Federführendes Amt	Planungs- und Baurechtsamt
--------------------	----------------------------

Bebauungsplan "Alte Ziegelei"
Abwägung der eingegangenen Stellungnahmen und Beschluss zur erneuten Auslegung

c) Rechtsstatus der Feldhecke - erforderliche Ausgleichsmaßnahmen

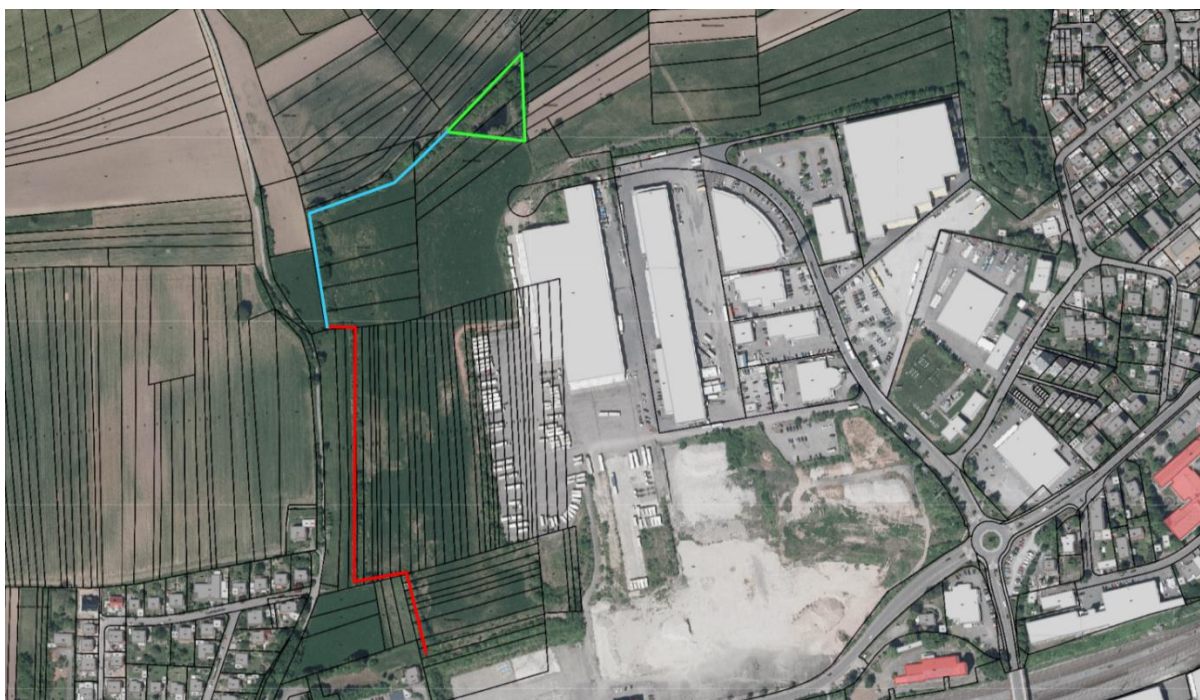
Im Nachgang zur Auslegung befasste sich aufgrund einer Petition und einer Umweltschadensmeldung zur bevorstehenden Rodung der Feldhecke im Gebiet des Regierungspräsidium Karlsruhe vertieft mit der Frage, ob die dortige Feldhecke ein geschütztes Biotop i.S.d. § 30 BNatSchG i.V.m. § 33 NatSchG BW ist.

Gem. § 33 NatSchG BW sind Feldhecken geschützt, wenn sie in der freien Landschaft liegen, eine Mindestlänge von 20 m haben und aus naturraumtypischen Arten bestehen. Die Landesanstalt für Umwelt (LUBW) kartiert solche Offenlandbiotope landesweit flächendeckend. Die Kartierungsergebnisse sind auf der Website der LUBW öffentlich zugänglich, sie bilden die Grundlage für Beurteilungen durch die unteren Naturschutzbehörden.

Die Feldhecke im Ziegeleigelände war ursprünglich an der westlichen Grundstücksgrenze der Ziegelwerke als Ausgleichsmaßnahme für eine dortige Baumaßnahme, das Mauerziegelwerk, gepflanzt worden. Sie umfriedete die Betriebsfläche der Ziegelwerke, auf der in diesem nordwestlichen Abschnitt Rohstoffe für die Produktion gelagert wurden. Diese Fläche war deshalb bis zur Betriebsaufgabe planungsrechtlicher Innenbereich, die Feldhecke lag nicht in der freien Landschaft, hatte also keinen Schutzstatus und wurde deshalb nicht kartiert.

Für die Stadt Mühlacker herrschte früh Klarheit, dass die bahnhofs- und innenstadtnahe Ziegelei nach Aufgabe der Produktion eine wertvolle Fläche für die Stadtentwicklung darstellt. Dass die Entwicklung einige Jahre in Anspruch nehmen würde war angesichts der komplexen Ausgangslage und der Gebietsgröße ebenfalls klar. Deshalb wurden die nicht versiegelten Betriebsflächen in eine landwirtschaftliche Zwischennutzung überführt. Durch diese Zwischennutzung wurde die Betriebsfläche – so die letztendliche Einschätzung des Regierungspräsidiums – wieder zum Außenbereich. Die Hecke ist damit nicht mehr eine Einfriedung eines gewerblichen Grundstücks, sondern eine in der freien Landschaft befindliche und damit geschützte Feldhecke.

Geschützte Biotop i.S.d. § 30 Abs. 1 BNatSchG dürfen nicht ohne Weiteres zerstört oder erheblich beeinträchtigt werden. Von diesem Verbot kann auf Antrag eine Ausnahme zugelassen werden, wenn die Beeinträchtigung ausgeglichen werden kann (§ 30 Abs. 3 BNatSchG). Dies hat durch die Anlage eines Ersatzbiotops gleicher Art und mindestens gleicher Größe zu erfolgen. Im Gegensatz zum artenschutzrechtlichen Ausgleich muss dieser Ausgleich nicht als vorgezogene (sog. CEF-) Maßnahme erfolgen. Dennoch erfolgt die Rodung zur Eingriffsminimierung in zwei Teilabschnitten: Der südliche Heckenabschnitt (rot) wird im März 2023 gerodet, der nördliche Abschnitt (blau) erst im Herbst/Winter 2023/24. Der Bereich um den Teich (grün) bleibt dauerhaft erhalten und wird als Wasser- und Landlebensraum durch geeignete Maßnahmen aufgewertet:

Durch die Einordnung der Feldhecke als geschütztes Biotop kann diese nicht durch beliebige unspezifische ökologische Aufwertungsmaßnahmen ausgeglichen werden. Stattdessen muss der konkrete Biotoptyp ersetzt werden. Die Neupflanzung von Heckenstrukturen erfolgt plangemäß am Gebietsrand in vergleichbarem Umfang wie die verlorengelassene Hecke. Ergänzend wird plangebietsextern eine weitere Feldhecke gepflanzt (siehe hierzu Teilplan Kompensationsflächen im Umweltbericht). Die vorhandene Feldhecke (teilweise bereits gerodet, teilweise im Herbst/Winter zur Rodung anstehend) hat eine Fläche von ca. 5.040 m². Diese wird (über-)kompensiert durch die Ersatzpflanzung von Heckenstrukturen am Gebietsrand mit einer Gesamtfläche von ca. 6.990 m² (Lageplan s. Anlage 2).

Der geänderte Schutzstatus der Hecke sowie die daraus resultierenden Ausgleichsmaßnahmen erzeugen keine Änderungen der Festsetzungen des Bebauungsplans. Die Begründung wird u. a. um diesen neuen Sachverhalt ergänzt: Eine Zerstörung oder Beeinträchtigung von gesetzlich geschützten Biotopen bedarf eines Antrags auf Ausnahmegenehmigung gemäß § 30 Abs. 3 BNatSchG und der Schaffung eines gleichartigen und gleichwertigen Ersatzbiotops. Der Antrag wurde von der Verwaltung gestellt und von der unteren Naturschutzbehörde beim Landratsamt Enzkreis am 27.02.2023 genehmigt.
